改善箇所説明図

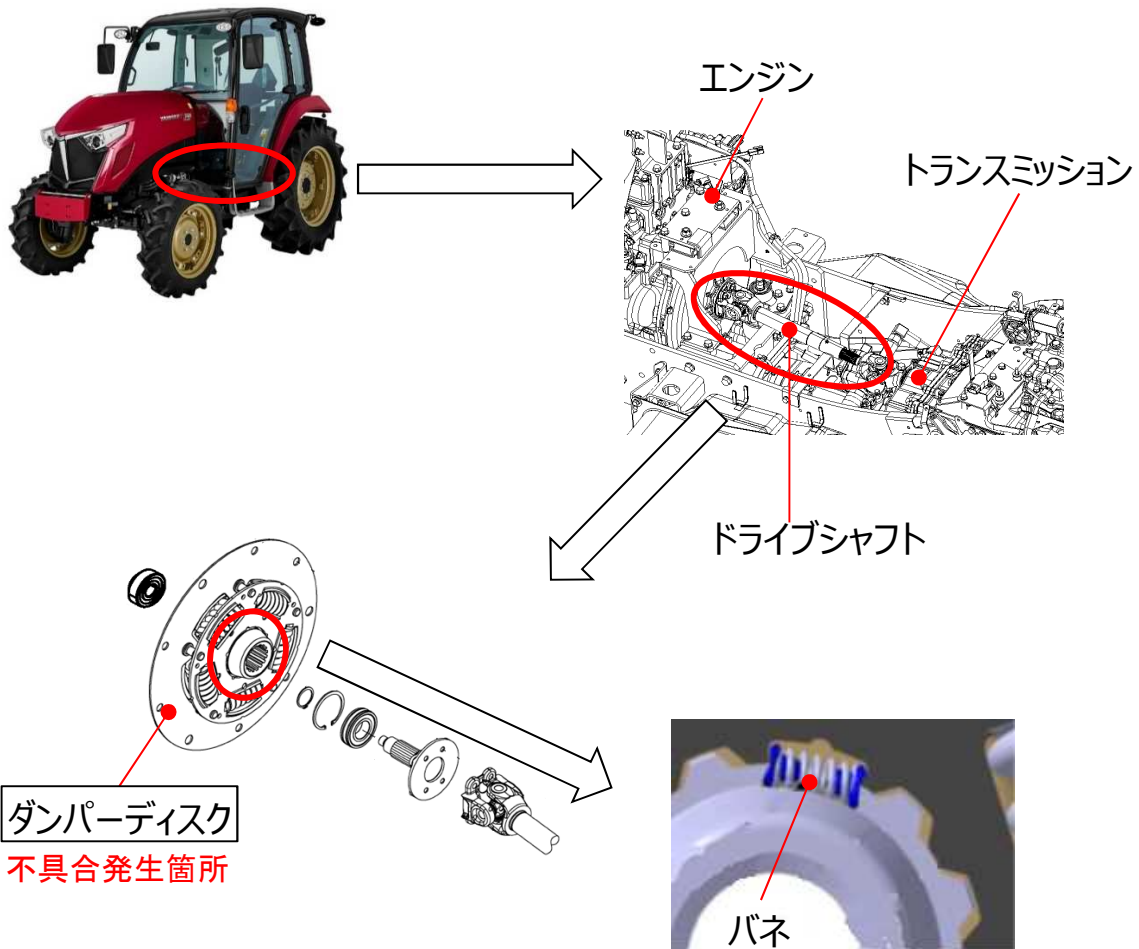
不具合発生箇所

農耕トラクタのダンパーディスクにおいて、エンジン低回転域でダンパーディスク内のバネの設定が不適切なため、当該バネが共振し、ダンパーディスク内の歯面がたたかれ、歯面が摩耗する場合があります。そのため、そのままの状態で使用を続けると、歯面が摩滅し、最悪の場合、走行できなくなるおそれがある。

全車両、ダンパーディスクを対策品に交換する。

は交換部品を示す。
